第6回レスキューロボットコンテストにおける 競技会場等の変更点

～ 参加経験のあるチームへ向けて～

主な追加, 変更事項

•ヘリテレカメラのズーム倍率を制限

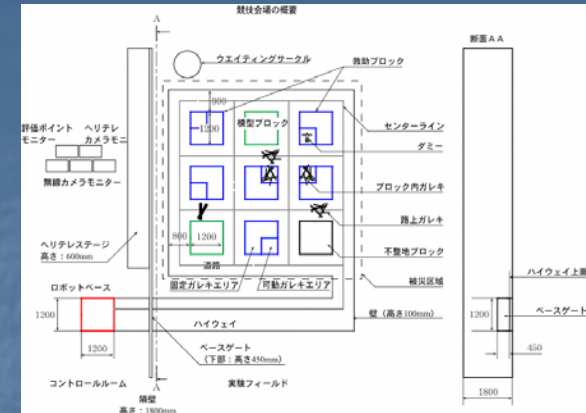
ヘリテレカメラの映像に頼った救出活動を少なくするため、ズーム倍率に制限を設ける。

実験フィールド案

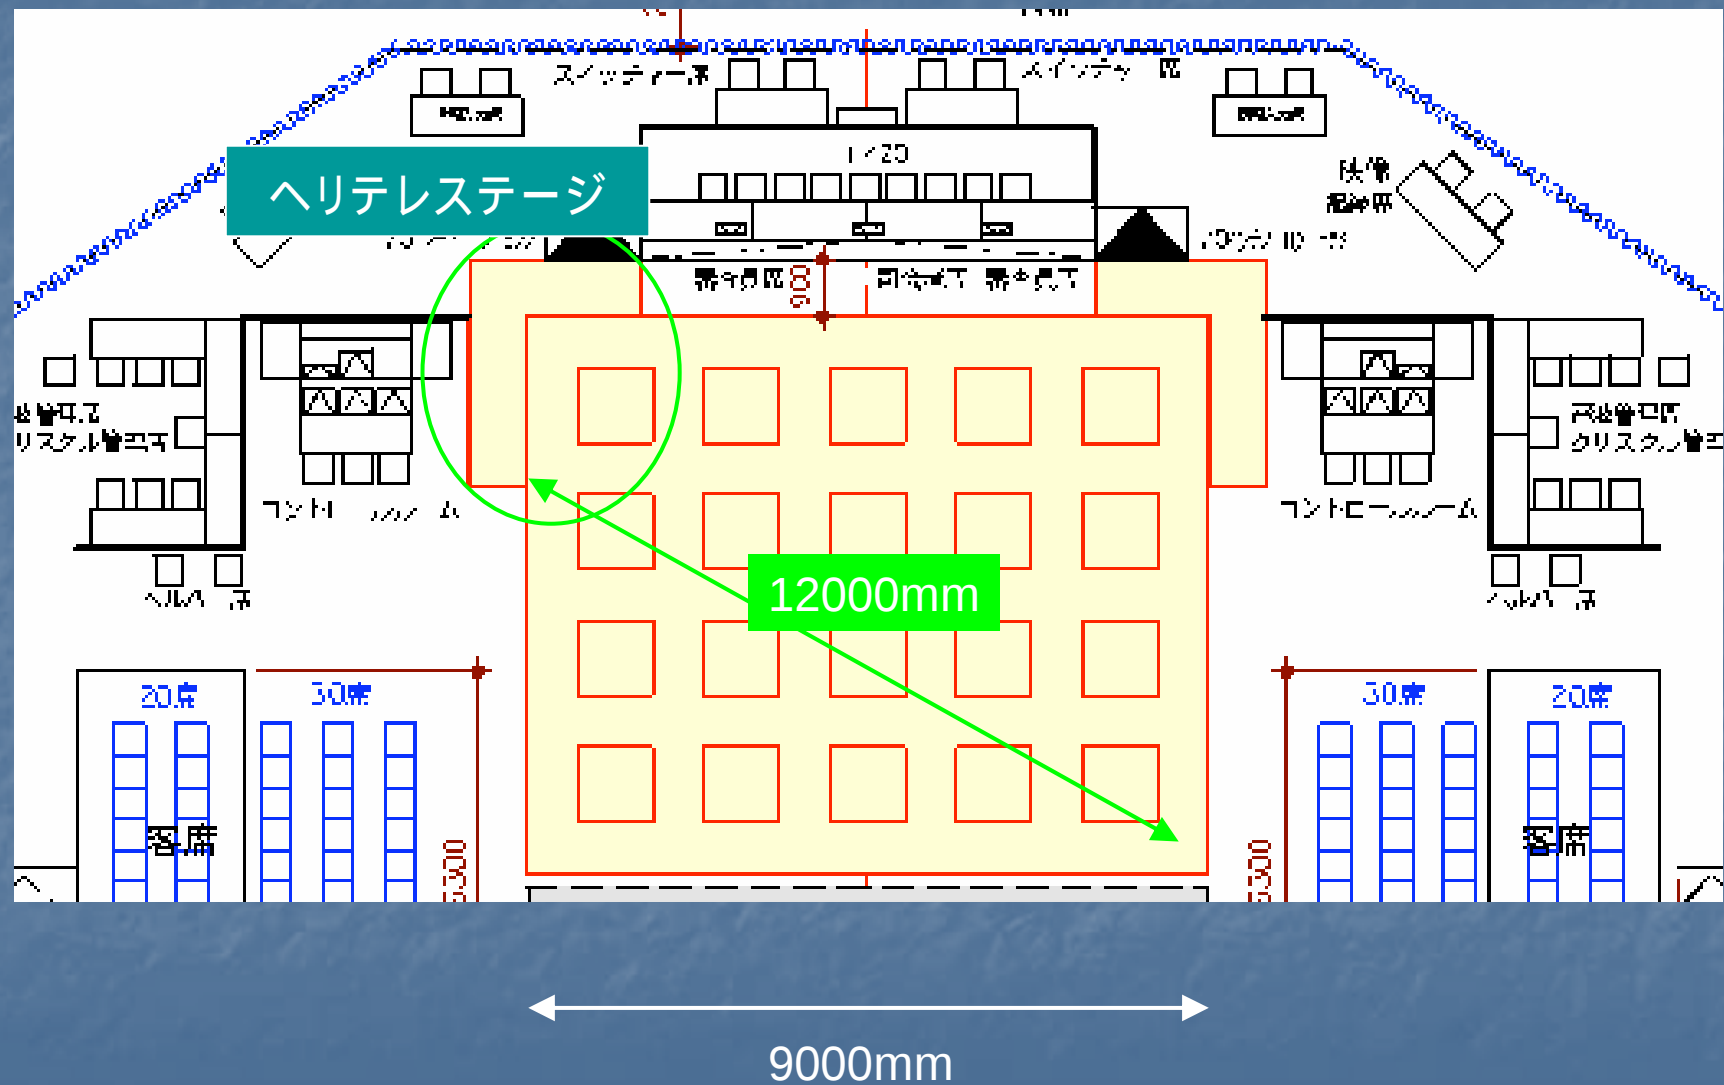
中のブロックは、前回との比較のためであり、
ブロック、道路の配置は異なる
